工程指示 / 要求簡箋 ENGINEER INSTRUCTIONS(E.I.)

| 工程指示編號: | EI-4585 | 修改版本: | B |
| 工程編號: | HK-0740/m | 工程名稱: | NKIL6552 |
| 工程項目: | 幕牆單元件 - 防水膠顏色分佈位置 | 日期: | 06/05/2022 |

837-CWG-S2

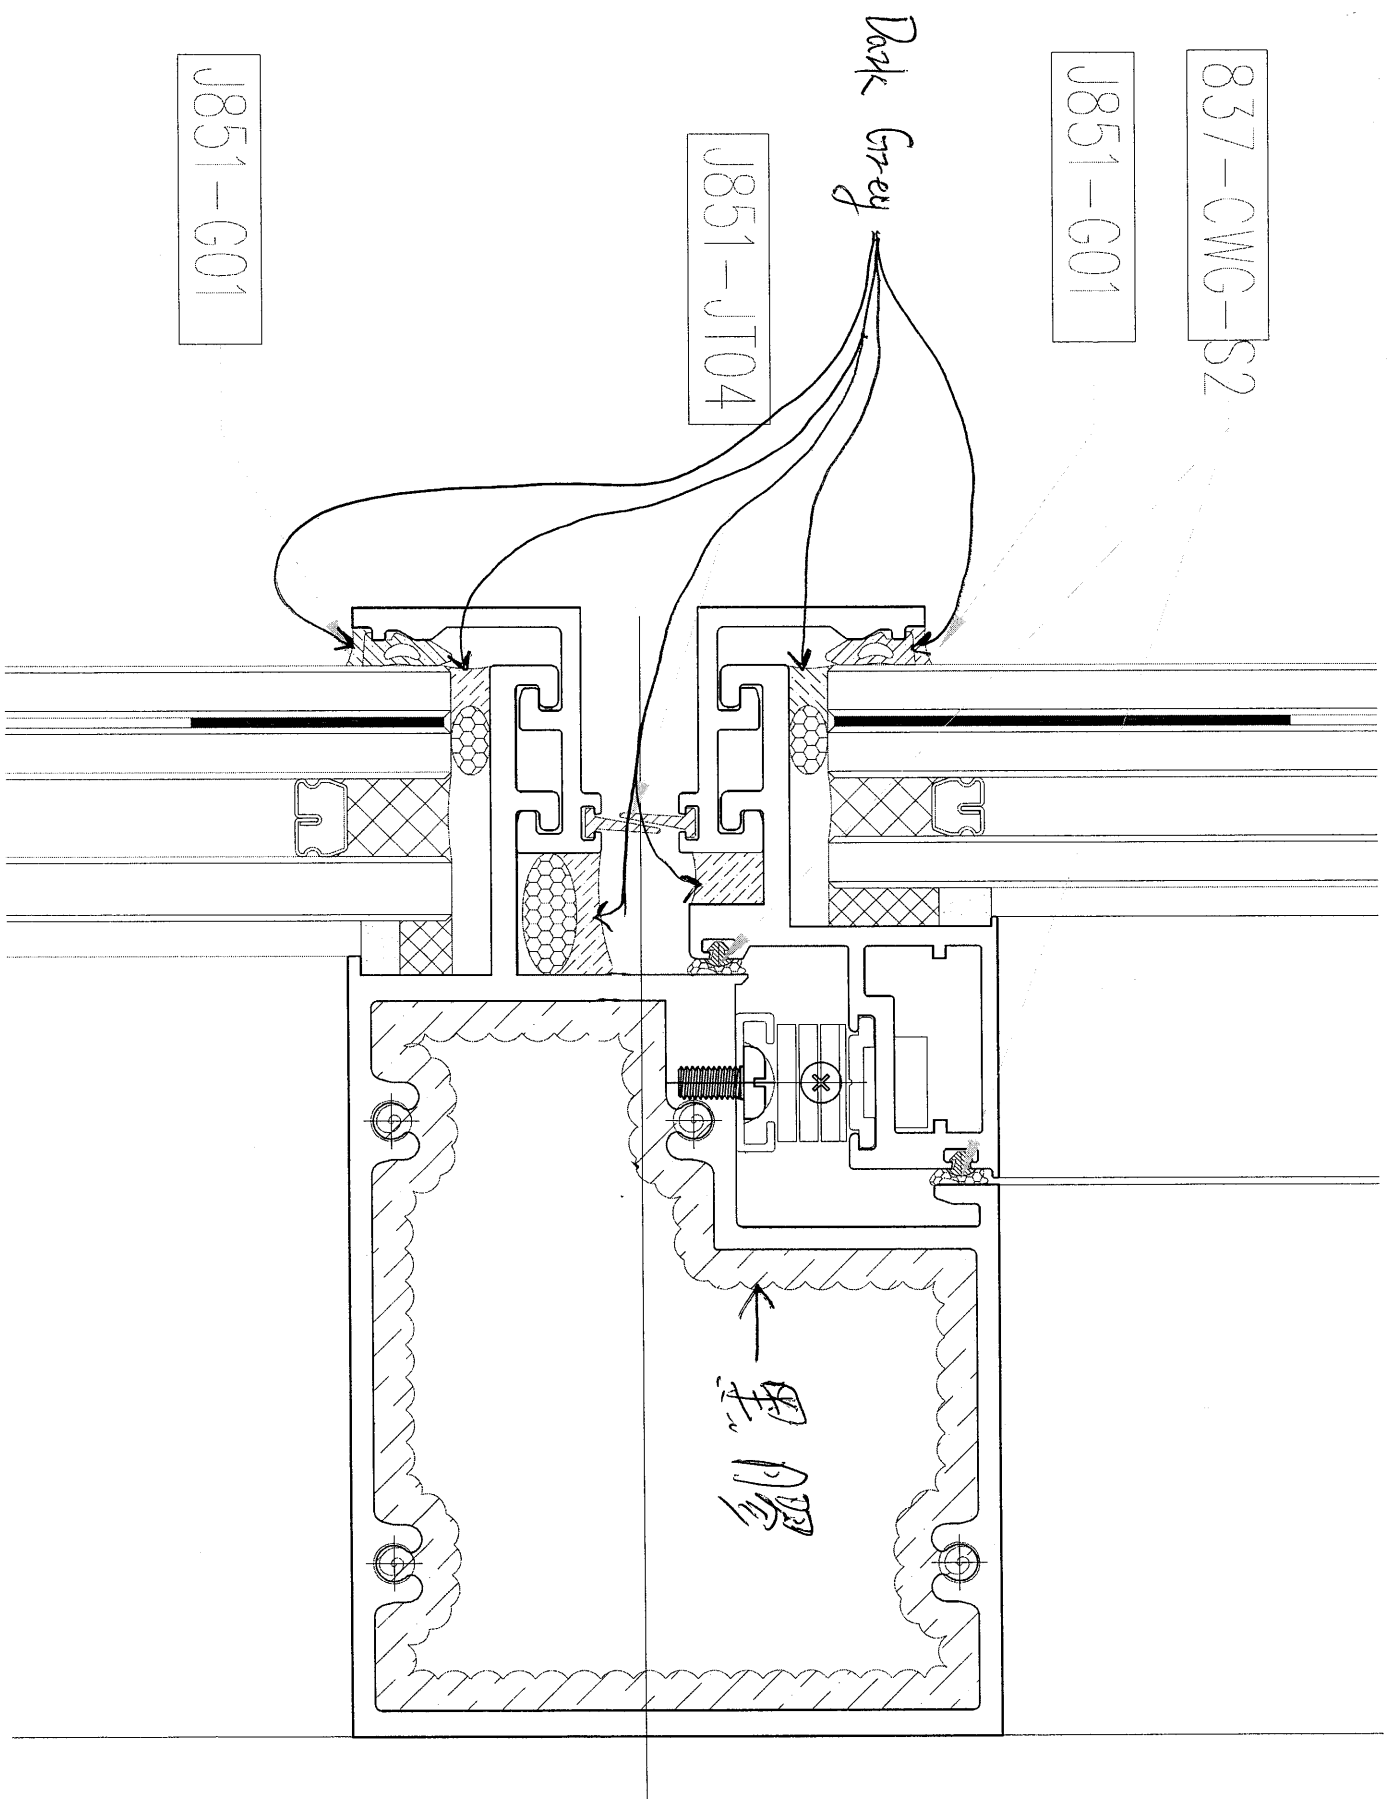
請按附頁標示使用對應防水膠顏色

Dark Grey
